REMETENTE:	NÚMERO:	DATA:
SECRETARIA DE LICITAÇÕES E CONTRATOS – PR/SLC	198/2024	21/11/2024
DESTINATÁRIO:		
LICITANTES DO EDITAL Nº 90047/2024		
E-MAIL:	TELEFONE:	
licitacao@codevasf.gov.br	(61) 2028-4619	
ASSUNTO:		
ESCLARECIMENTOS – EDITAL Nº 90047/2024

COM REFERÊNCIA AO EDITAL Nº 90047/2024 – LICITAÇÃO ELETRÔNICA CODEVASF: Elaboração de projeto executivo e execução das obras e serviços de engenharia para a implementação da Adutora do Agreste Potiguar, no Estado do Rio Grande do Norte, APÓS CONSULTA A ÁREA TÉCNICA, INFORMAMOS:

Figura 1 - Extrato dos projetos básicos fornecidos: Trecho 1.

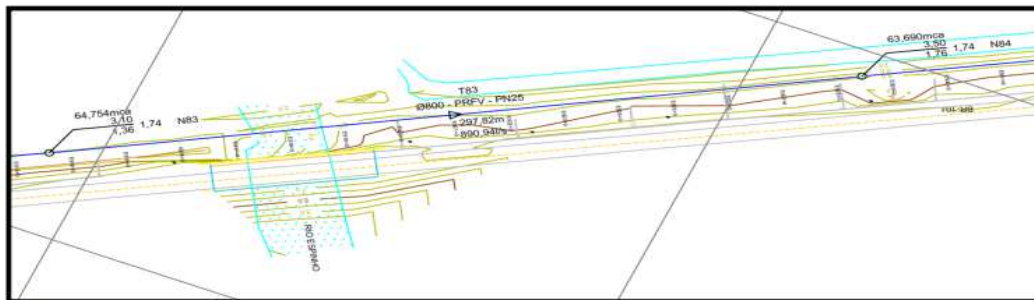
Verificamos que não foi considerado no projeto básico e na planilha orçamentária os serviços de travessia das tubulações nos pontos de interseção do alinhamento da rede adutora com rios/lagos existentes, conforme identificados em nossa visita de reconhecimento da área de implantação do projeto. Segue exemplo de um dos trechos:

A partir do exposto, checamos em respostas anteriores e verificamos que na resposta da "CE nº 166-2024 - Esclarecimentos" a CODEVASF informa que deve-se limitar o valor da proposta nos valores unitário e global da planilha básica fornecida. Isso posto, de acordo com o informado na resposta, como podemos incluir em nossa proposta serviços imprescindíveis à implantação do projeto e que já verificamos não estarem contempladas?

Solicitamos a inclusão de tais serviços na planilha orçamentária base apresentada pela CODEVASF ou que indique como devemos proceder.

Na elaboração de sua proposta, a licitante deverá atender ao previsto no item 8 do Termo de Referência, bem como o disposto no FAQ – Perguntas e Respostas – Contratações/Licitações: Semi-integradas, disponibilizado pela Codevasf.
